# Schouw 'Warande Oost +'

## Schouwroute 'De Warande Oost +, 21-05-2015'

Wijkschouw 'De Warande' 22-5-15

4. Van Swietenlaan, drukke parkeerstraat

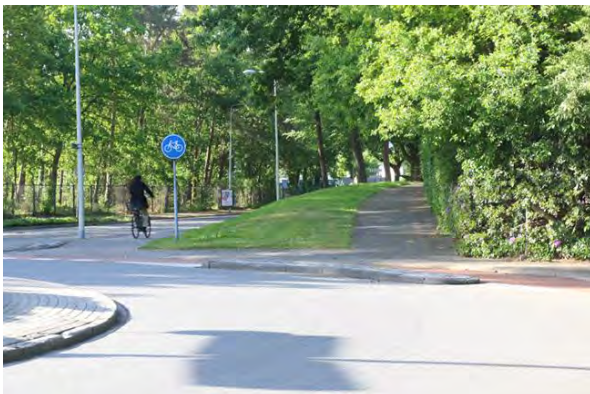
| Nr.                | Omschrijving                                                                                                                                                                                                                                                                                            | Urgentie |
|--------------------|---------------------------------------------------------------------------------------------------------------------------------------------------------------------------------------------------------------------------------------------------------------------------------------------------------|----------|
| <a href="#">4</a>  | Drukke parkeerstraat; ook veel fietsers van en naar fietsenstalling ziekenhuis                                                                                                                                                                                                                          | 3        |

| Nr | Omschrijving                                                                                                                                                                                                                                                                                          | Toelichting gemeente                                                                                                                                                                                                                                                                                                                                                                                          |
|----|-------------------------------------------------------------------------------------------------------------------------------------------------------------------------------------------------------------------------------------------------------------------------------------------------------|---------------------------------------------------------------------------------------------------------------------------------------------------------------------------------------------------------------------------------------------------------------------------------------------------------------------------------------------------------------------------------------------------------------|
| 4  | Drukke parkeerstraat; ook veel fietsers van en naar fietsenstalling ziekenhuis                                                                                                                                                                                                                        | Gebied is een 30 km-zone en bestaat uit erftoegangswegen. Dit is een weg om te verblijven. Omdat de snelheid er relatief laag is, zou het verkeer veilig gemengd moet kunnen worden. Je vindt in een 30 km-zone dus geen aparte fietspaden/-stroken en op kruisingen is de voorrang niet geregeld door borden of tekens op de weg (de kruisingen zijn dus gelijkwaardig). Zijn bij ons geen meldingen bekend. |
